GB151-1999《管壳式换热器》勘误表

GB151-1999《管壳式换热器》勘误表(续完)

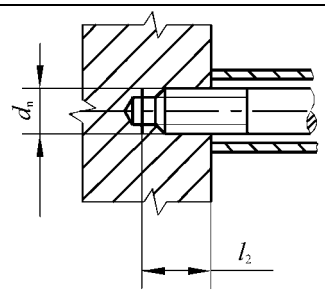
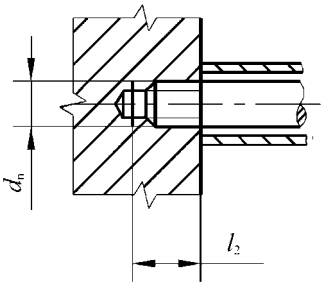
页	行	误	正
8	图 7 右 N	与 C 相似的固定管板结构	与 N 相似的固定管板结构
10	f)	$\mathrm{AEP600-1.0-90-\frac{6}{25}-\frac{2}{2}I}$	$\mathrm{AFP600-1.0-90-\frac{6}{25}-\frac{2}{2}I}$
14	3.17.2	椭圆形封头	标准椭圆形封头
18	5.2.2 a)	…应不小于按管内直径的 1/3；	…应不小于接管内直径的 1/3；
26	5.6.6.2 b)	分程隔板槽的宽度为：碳钢 12mm， 不锈钢 11mm；	分程隔板槽的宽度按图 9 确定；
63	右倒 4	$\tilde{K}_{\mathrm{f}}=\pi K'_{\mathrm{f}}/4K_{\mathrm{t}}$	$\tilde{K}_{\mathrm{f}}=\pi K_{\mathrm{f}}/4K_{\mathrm{t}}$
	右倒 5 前增加		$K_{\mathrm{f}}=K'_{\mathrm{f}}$
66	倒 9 左	$A_1=A-n\pi D_{\mathrm{i}}^2/4$	$A_1=A-n\pi d^2/4$
68	图 33	$b\leq 25$ $b\geq 25$	$\delta\leq 25$ $\delta>25$
75	表 44	≥2300~＜2600	≥2300~≤2600
	图 41、42	d	d_{o}
	图 41(a)		
76	表 45	d	d_{o}
78	图 46	图 46	(a) (b) (c) 图 46
80	8	b、b_1、b_2、b_{n}	b_1、b_2、b_{n}
	图 50		取消
81	6	$F_{\mathrm{D}}=0.785D_{\mathrm{fi}}^2p$	$F_{\mathrm{D}}=0.785D_{\mathrm{fi}}^2p_{\mathrm{c}}$
	β_1 公式分母中	δ	δ_{n}

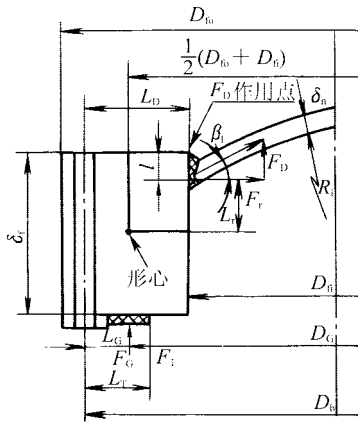
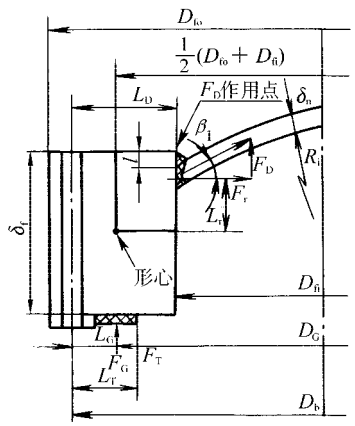
页	行	误	正
82	表 47 力臂 L_r 公式中	δ	δ_n
	表 47 中图		
91	倒 5	超过上述合格率时	未达到上述合格率时
94	图 65(a) (浮头法兰)	l_3	l_2
	图 65(b) (浮头法兰)	l_2	l_3
100	18	壳体开孔补强应采用……	壳体开孔补强宜采用……
114	式(E11) 等号右侧矩阵右下角	α_{n-1} α_{n-2} α_2 α_1	δ_{n-1} δ_{n-2} δ_2 δ_1
142	G1.1	图 H1 为……	图 G1 为……
143	图 G2（b）	$p\leq$4MPa	$p<$6.4MPa
145	表 H1 压力栏	1.5	1.6、2.5
	表 H1 的注	1．……； 2．……；	1．苯对耐油橡胶石棉板中的丁晴橡胶有溶解作用，故苯介质宜采用金属包垫或缠绕式垫片；
		3．……； 4．……。	2．……； 3．……。
147	倒 3	接管外径	换热管外径
